**VOIES NAVIGABLES DE FRANCE**  
**Direction territoriale Nord Pas de Calais**

**Unité Hydrographique Cohérente n°3**  
**« Canal de Neufossé / Canal d'Aire »**

**Plan de Gestion Pluriannuel des Opérations de Dragage**  
**Dossier de demande d'autorisation au titre des articles L214-1 et suivants**  
**du code de l'Environnement**  
**Etude d'impact**

**Mémoire en réponse**  
**suite à l'avis délibéré de l'Autorité environnementale n°2018-43**

**Périmètre du projet :**

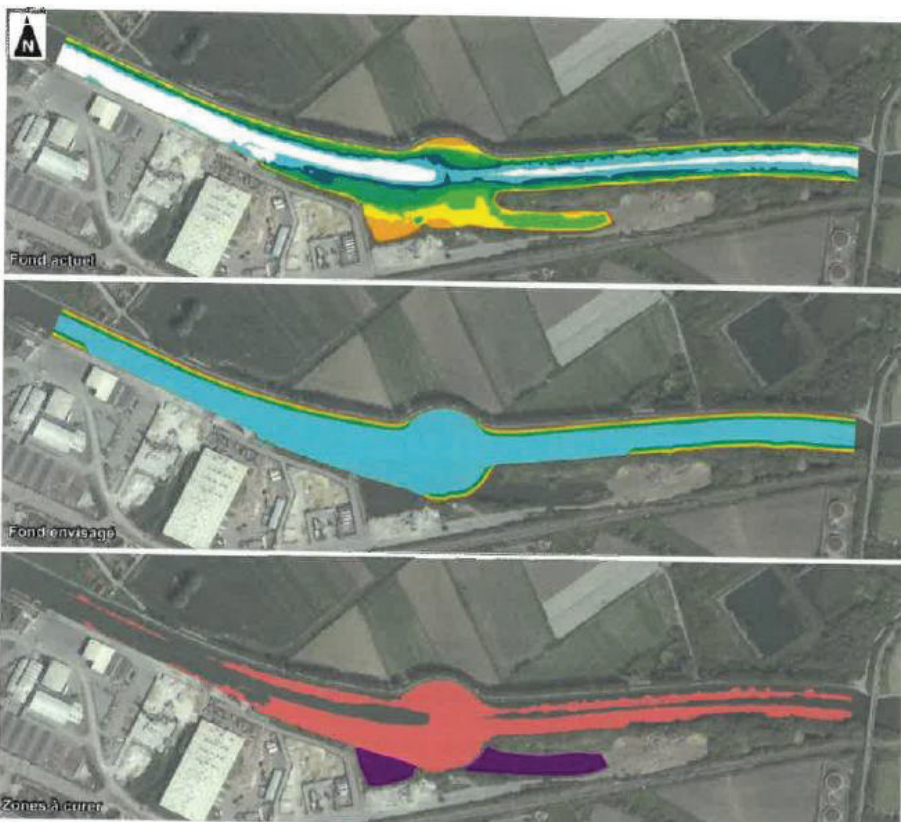
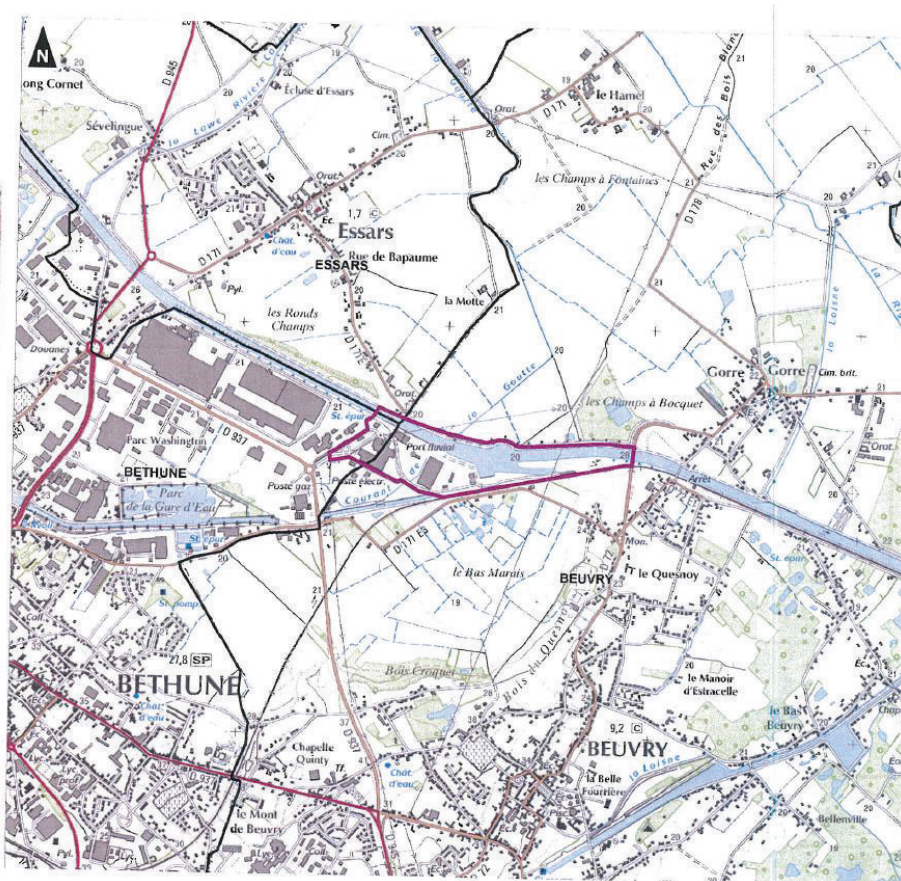
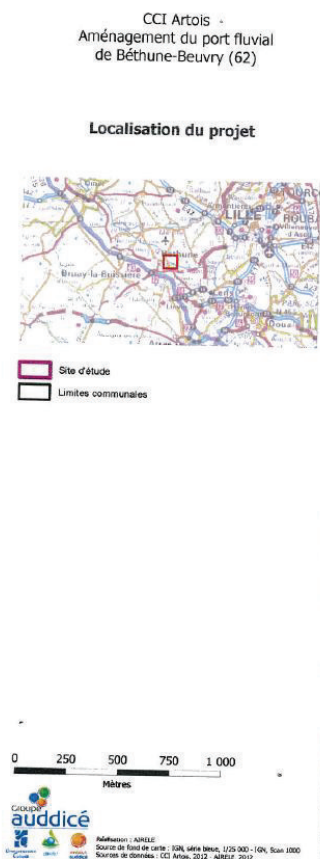
**L'Ae recommande de prendre en compte, dans le PGPOD, toutes les opérations de dragage des différents cours d'eau de l'UHC, qu'elles soient réalisées par VNF ou par les autres occupants du domaine public fluvial, et notamment le projet d'aménagement du port fluvial de Béthune–Beuvry porté par la chambre de commerce et d'industrie de l'Artois.**

Les cartographies de localisation du projet sont présentées ci-après.

Le dragage a pour objectif la mise en relation avec le projet d'aménagement du port et le futur tracé du chenal de navigation pour la mise en compatibilité avec l'usage de bateaux type « grand Rhéna ». Les sédiments et terres franches excavées (soit 7000 m<sup>3</sup> de matériaux prévus) seront stockés in situ sur l'ancienne rampe de déchirage des navires avec la présence d'une lame d'eau d'une trentaine de cm par-dessus. Le courant de la Goutte sera également curé afin de traiter la problématique récurrente d'envasement soit environ 1000 m<sup>3</sup> qui seront également déposés dans l'ancienne rampe de déchirage.

VNF prendra contact avec la Chambre de Commerce et d'Industrie des Hauts de France afin d'obtenir plus de précisions concernant le dragage prévu et notamment la date des travaux. Les opérations de dragage de VNF ne seront pas réalisées simultanément aux travaux d'aménagement du port fluvial. Ainsi, les impacts cumulés seront nuls.

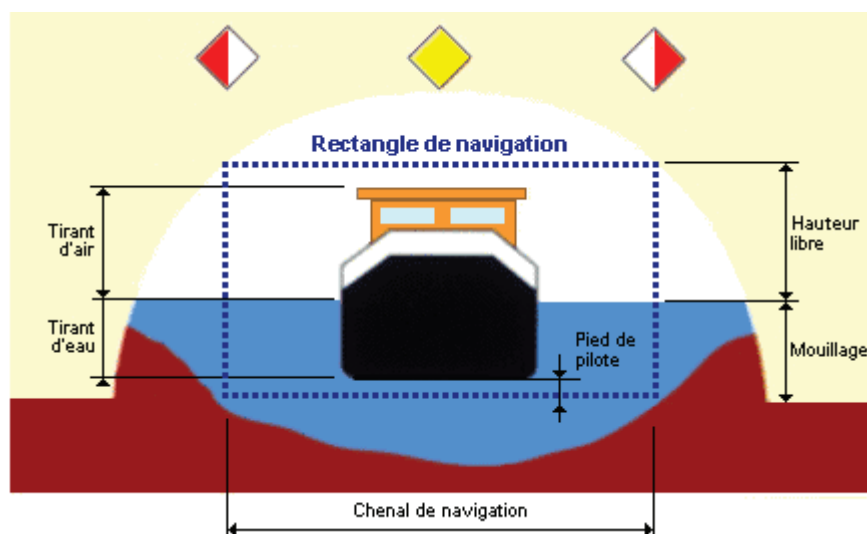
**L'Ae recommande de fournir des informations précises sur les zones humides proches des secteurs susceptibles d'être dragués, quant à leur alimentation en eau.**

Les opérations de dragage sont strictement réalisées dans le rectangle de navigation, au moyen d'une pelle mécanique sur ponton. Il n'y aura donc aucun impact direct sur les zones humides éventuellement présentes à proximité de la voie d'eau.

La figure ci-après illustre la notion de « rectangle de navigation » nécessaire à la navigabilité.

Les opérations de dragage n'auront aucune incidence sur la géologie et l'hydrogéologie locale. En cas de présence de zones humides alimentées par les eaux de l'UHC 3, celles-ci ne seront pas perturbées. Le projet n'aura pas d'impacts indirects sur les zones humides.

Carte 4 : bathymétrie après travaux du bassin de virement d'Isbergues

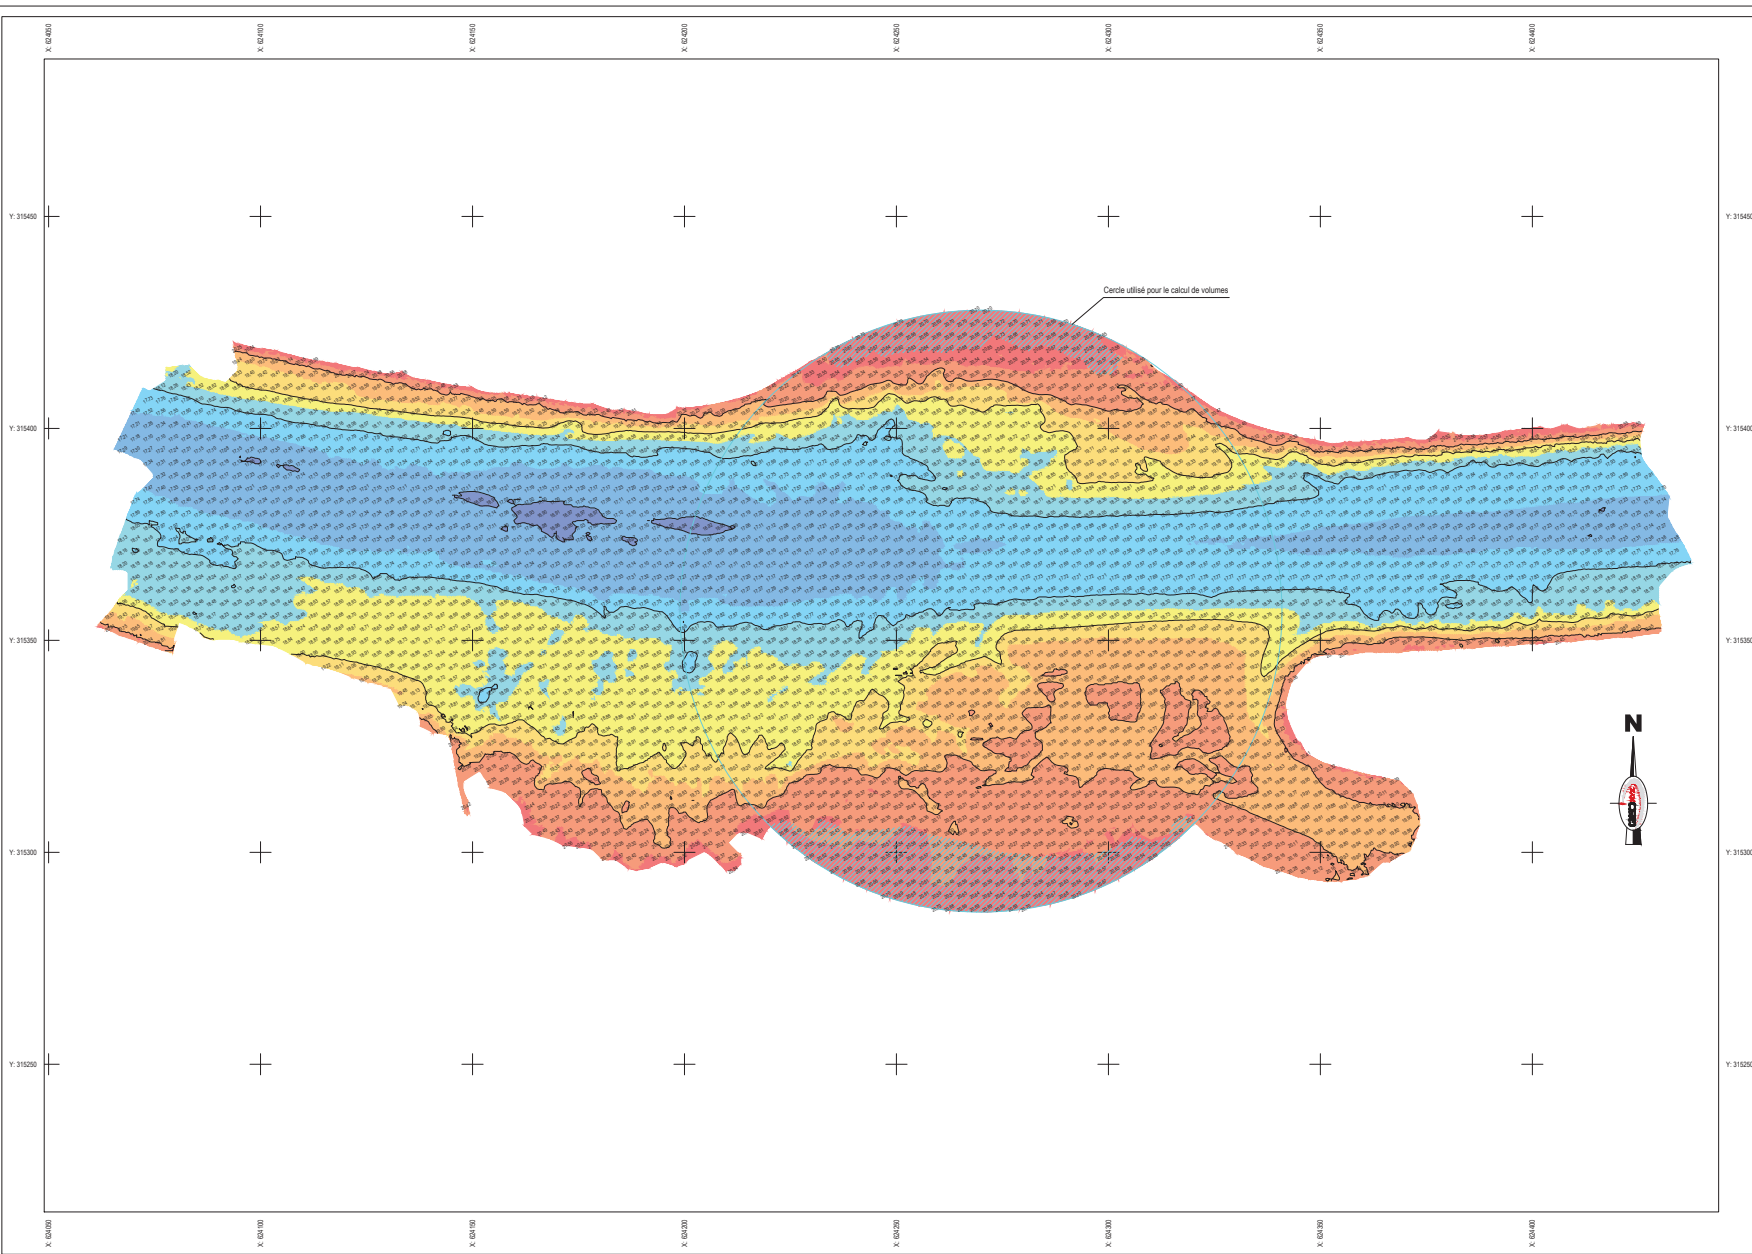
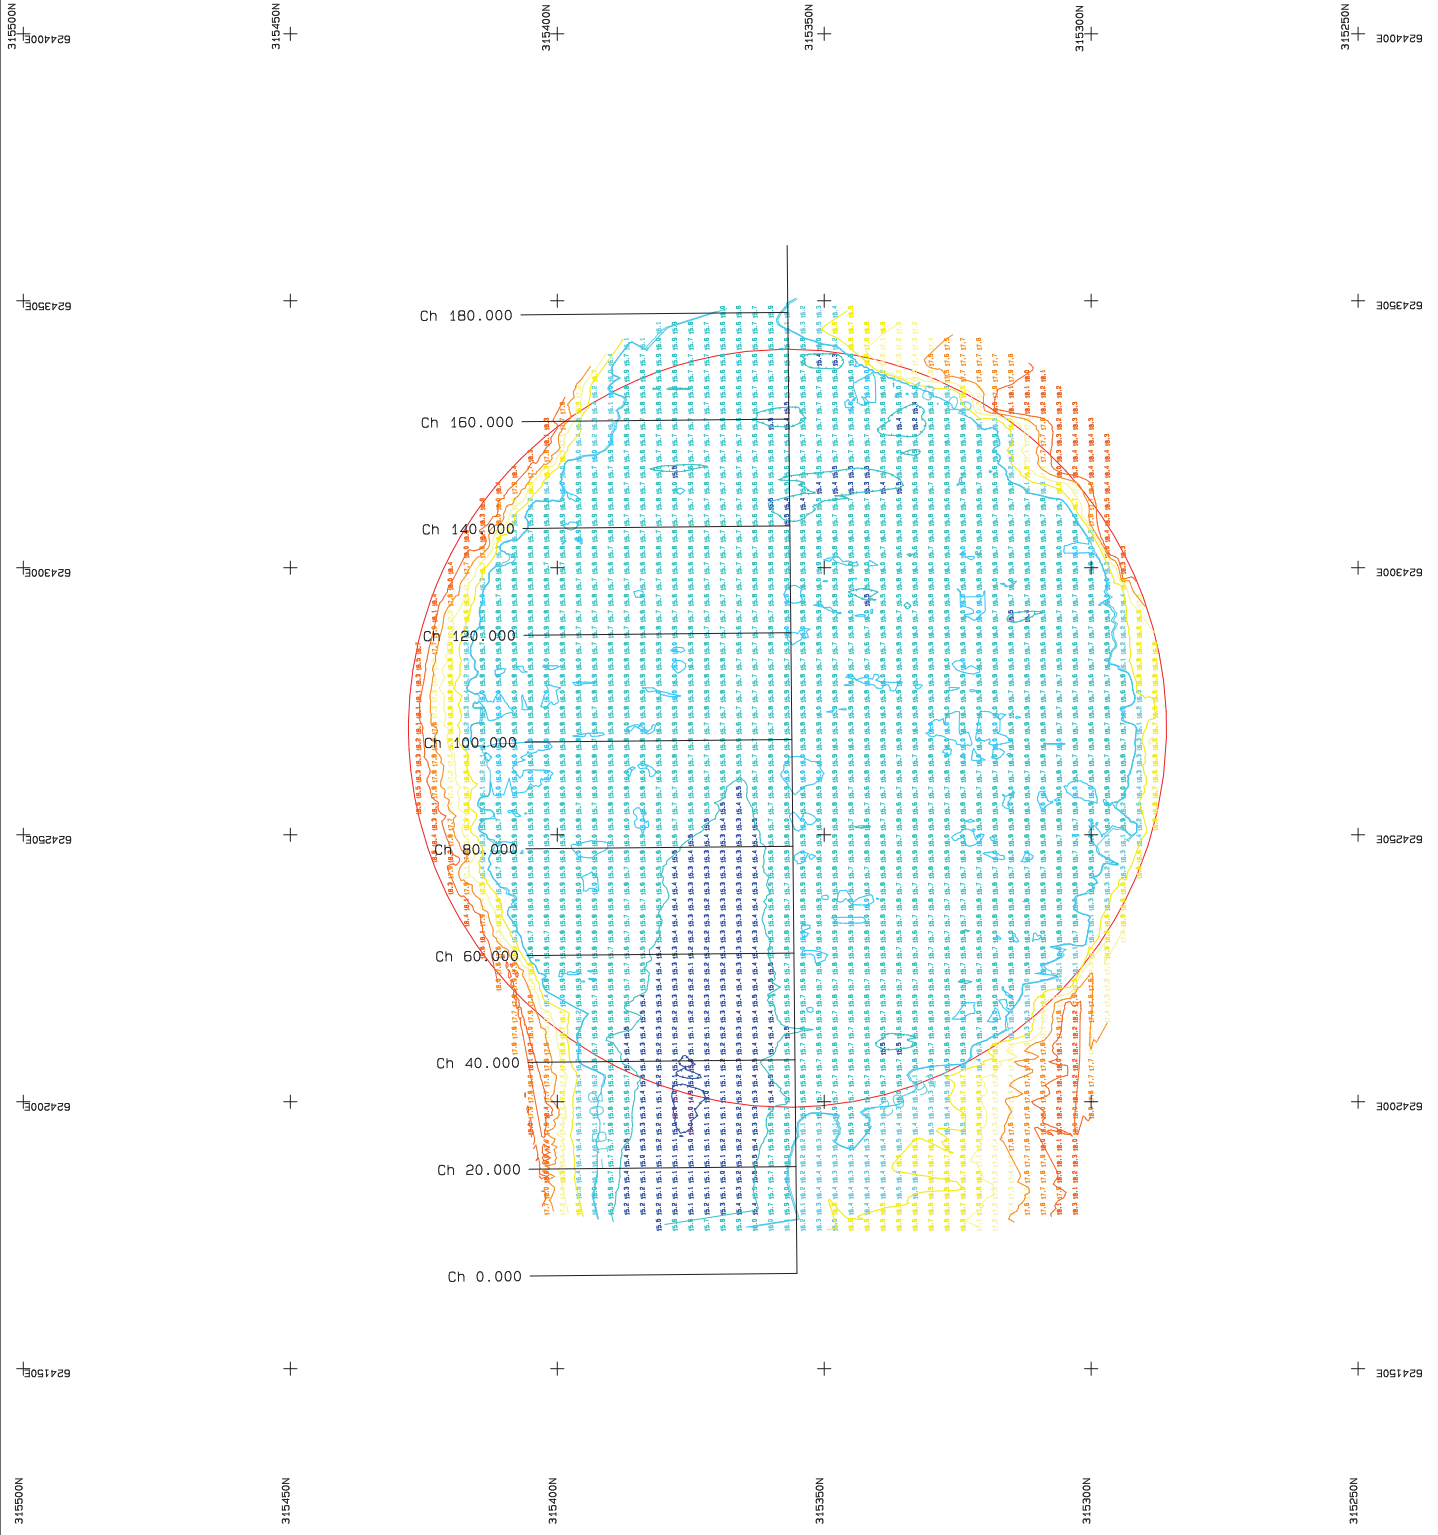
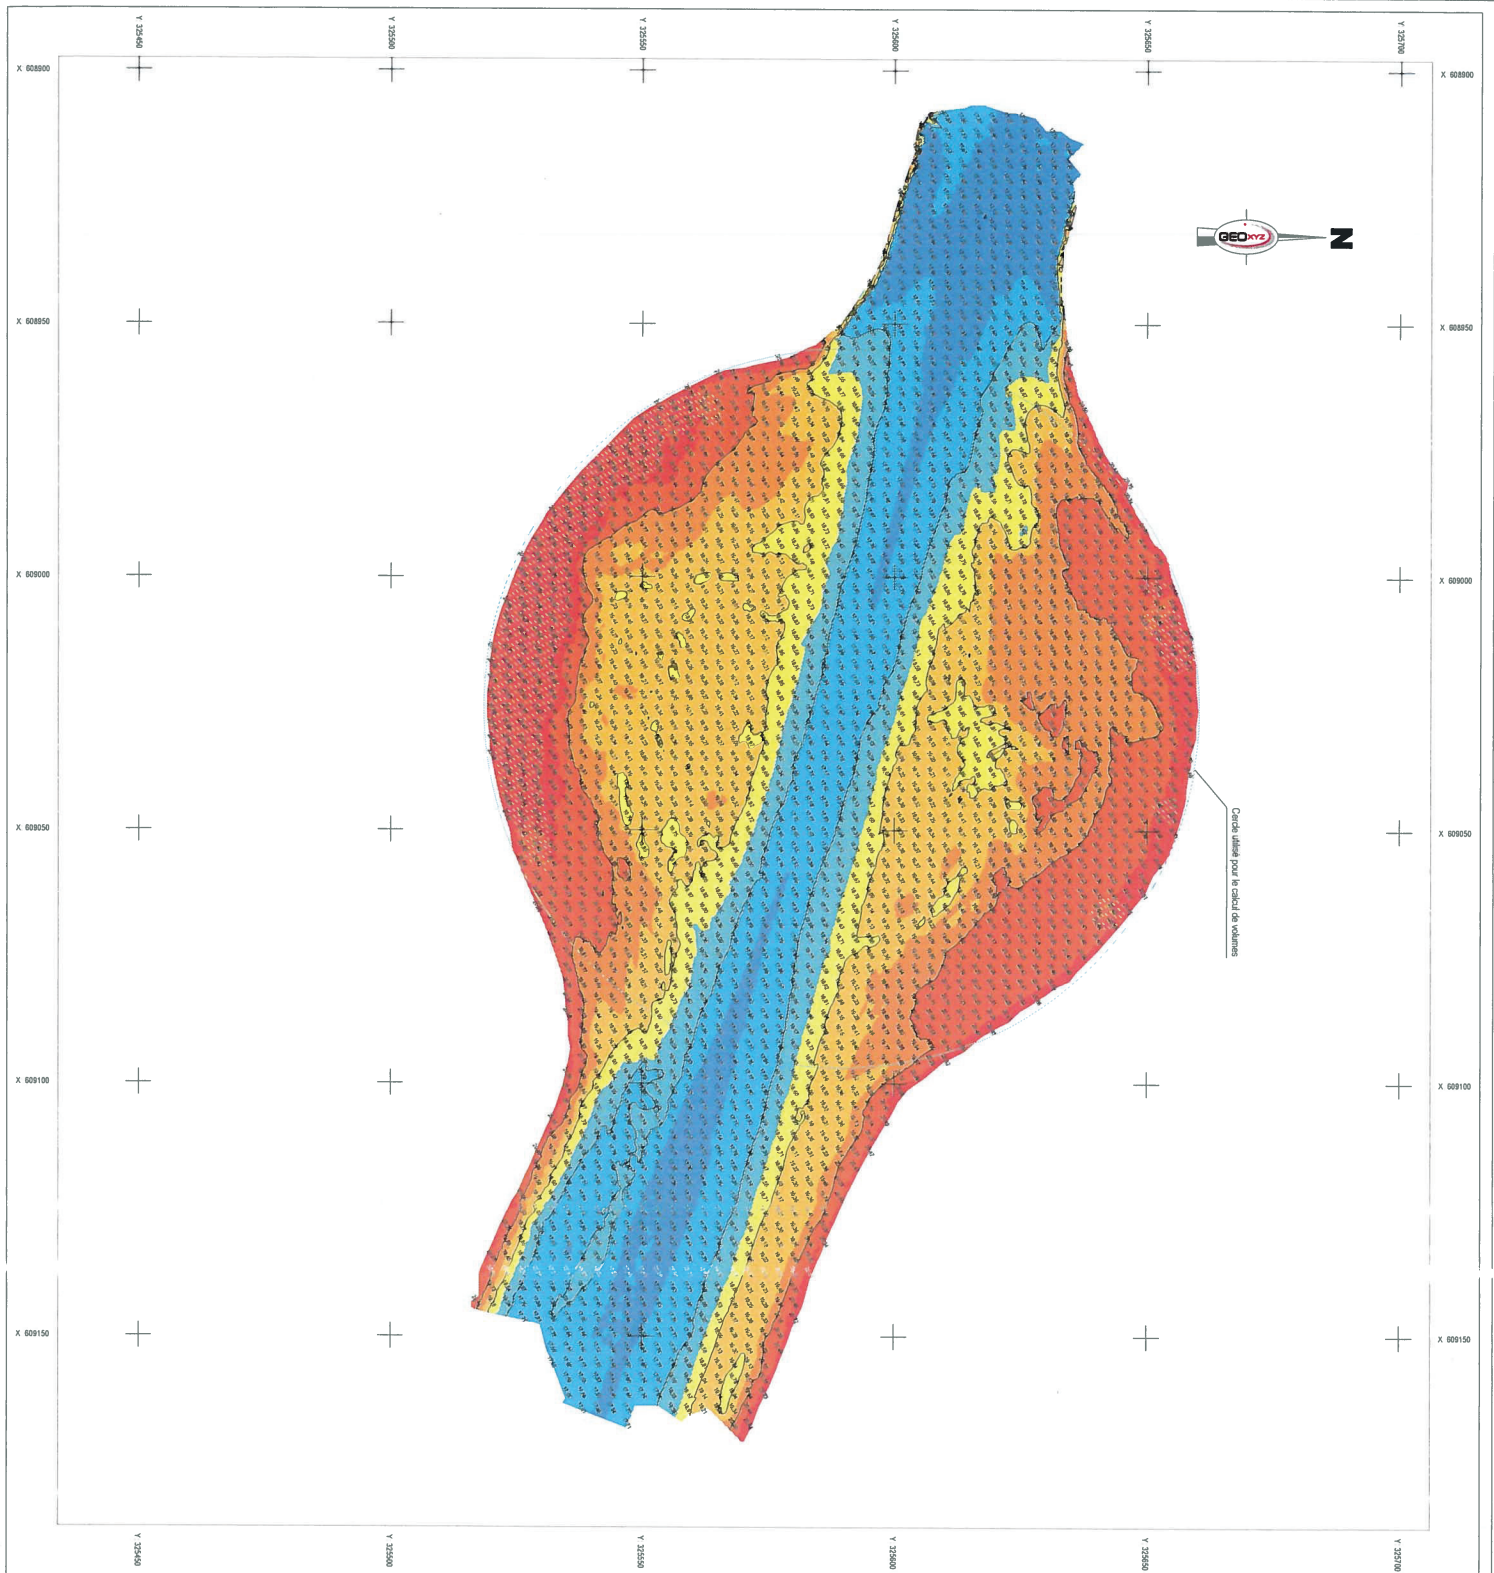
**L'Ae recommande de présenter les informations disponibles relatives à la bathymétrie liée aux opérations de dragage réalisées sur l'UHC en 2010, 2013 et 2016.**

Les données bathymétriques concernant les travaux réalisés en 2013 sont présentées en annexe 1 : à savoir les cartes bathymétriques réalisées avant et après travaux (soit 2 cartes pour chacune des opérations de dragage) faisant apparaître, selon le code couleur employé, ici en bleu, les zones dont la profondeur est satisfaisante.
